**DRINGENDE SICHERHEITSINFORMATION**

Tibiakomponenten / Modulare Gelenkpaarungen,  
Endo-Modell – M Modulares Kniegelenk-Prothesensystem

Tibiakomponenten,  
Endo-Modell SL Rotations- und Scharnierknie-Prothesensystem

### Endo-Modell SL

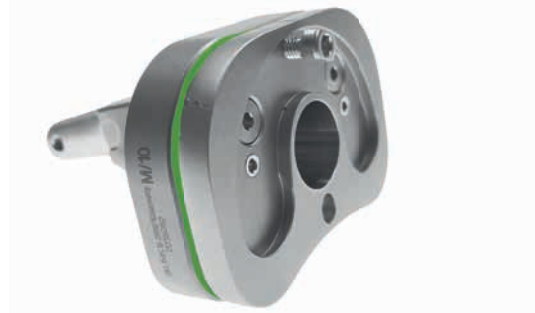
Wenn ein proximaler Tilastan-Spacer verwendet werden soll und entweder eine oder beide Blindschrauben der modularen Tibiakomponente nicht gelockert werden kann, ist folgende modifizierte Operationstechnik durchzuführen.

= Schraubenentfernung unmöglich?

Es ist darauf zu achten, dass ein homogener Zementmantel zwischen dem proximalen Tilastan-Spacer (ganz & halb) und der modularen Tibiakomponente gewährleistet ist. Der Zementmantel sollte 1-2 mm dick sein.

### Endo-Modell – M

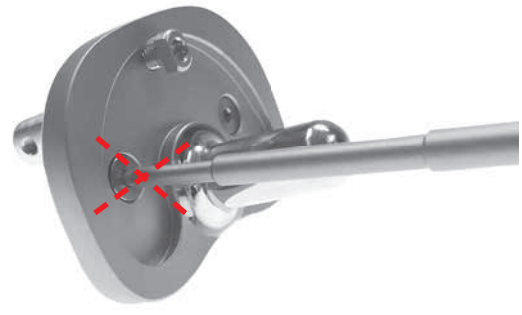
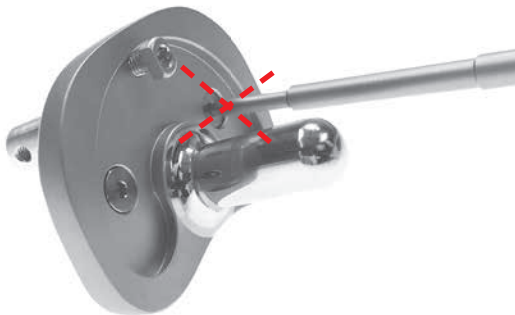
Wenn ein proximaler Tilastan-Spacer verwendet werden soll und entweder eine oder beide Blindschrauben der modularen Tibiakomponente nicht gelockert werden kann, ist folgende modifizierte Operationstechnik durchzuführen.

= Schraubenentfernung unmöglich?

Es ist darauf zu achten, dass ein homogener Zementmantel zwischen dem proximalen Tilastan-Spacer (ganz & halb) und der modularen Tibiakomponente gewährleistet ist.  
Der Zementmantel sollte 1-2 mm dick sein.
